## 改善箇所説明図①

### 基準不適合発生箇所

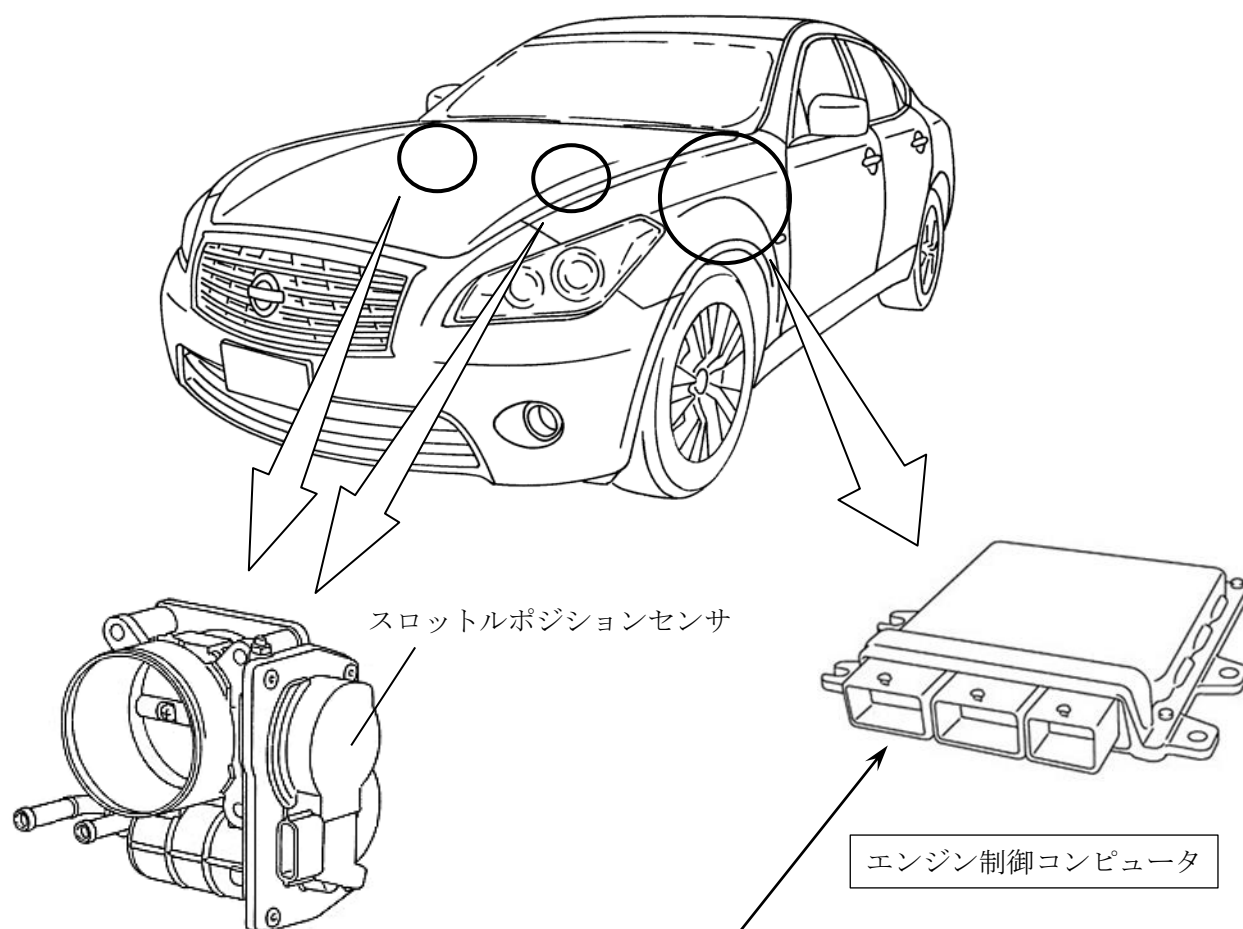
エンジン制御コンピュータのプログラムが不適切なため、スロットルポジションセンサからの信号が異常だと判断した場合、フェールセーフ制御によりスロットル開度を固定状態にするが、当該制御中にスロットルポジションセンサからの信号が正常に戻った場合、スロットルが徐々に開くことがある。そのため、エンジン回転が徐々に上昇し、アクセルペダルを踏んでいないにもかかわらず加速するおそれがある。

全車両、当該エンジン制御コンピュータのプログラムを修正する。

## 改善箇所説明図②③

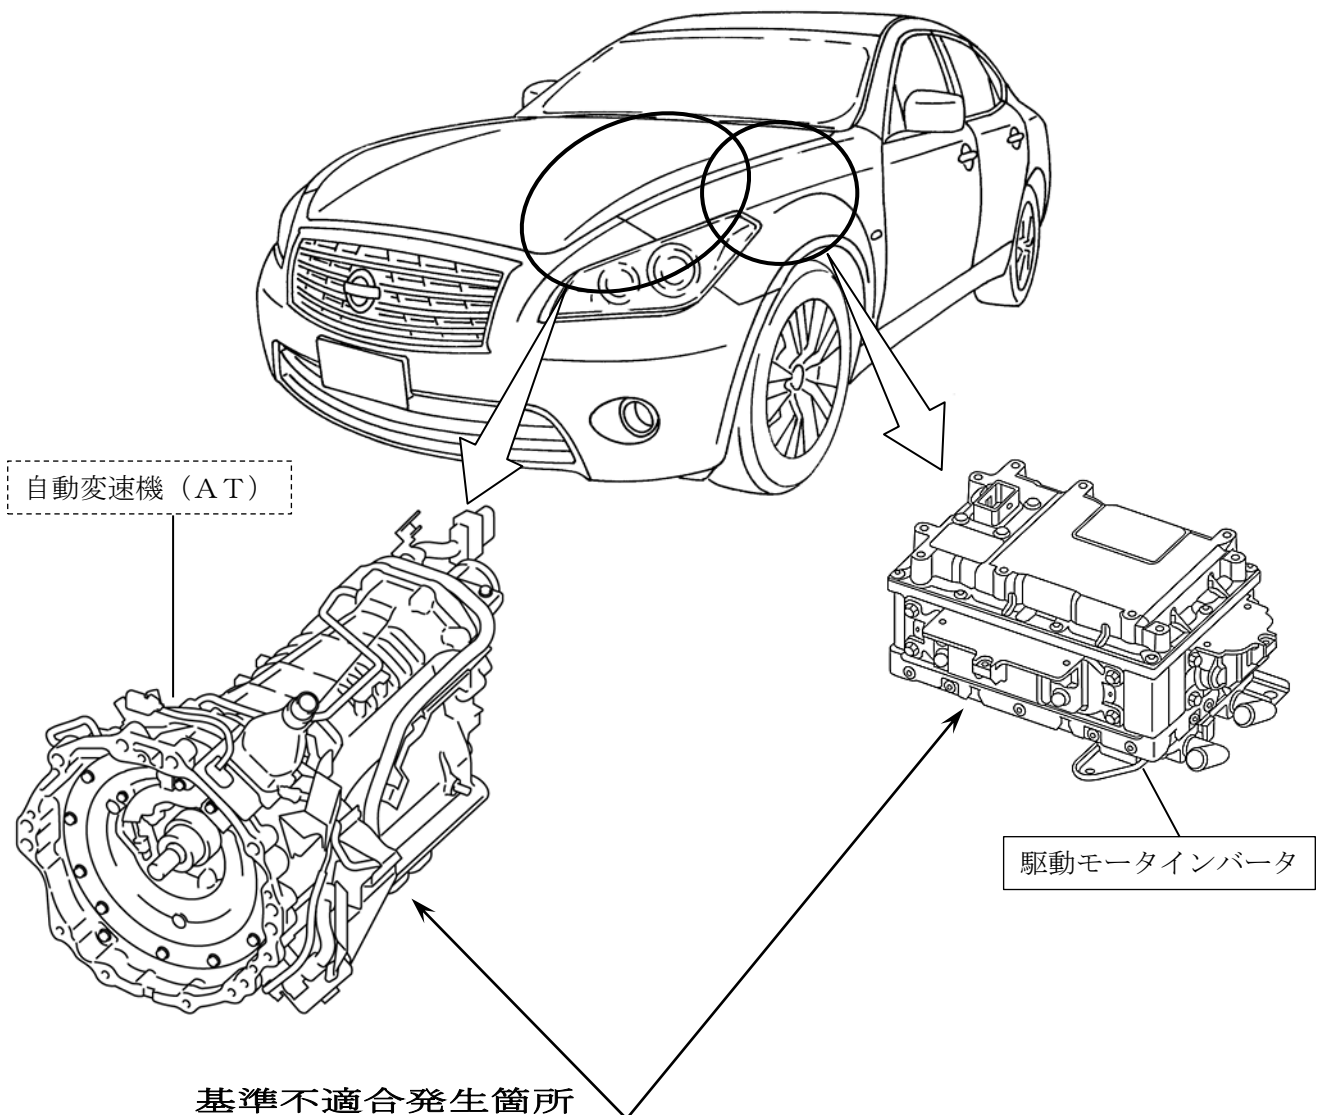
- ②駆動モータインバータの制御コンピュータのプログラムが不適切なため、当該コンピュータが自動変速機のギヤ位置等の信号を受信する際に通信異常と判定する場合がある。そのため、警告灯が点灯し、最悪の場合、駆動モータが停止して走行不能になるおそれがある。
- ③自動変速機のケースの製造が不適切なため、ケースに亀裂が生じたものがある。そのため、そのままの状態で使用を続けると亀裂が進行し、最悪の場合、ケースが破損して走行不能になるおそれがある。

- ②全車両、当該駆動モータインバータの制御コンピュータのプログラムを修正する。
- ③全車両、当該自動変速機を点検し、亀裂がある場合は、良品と交換する。
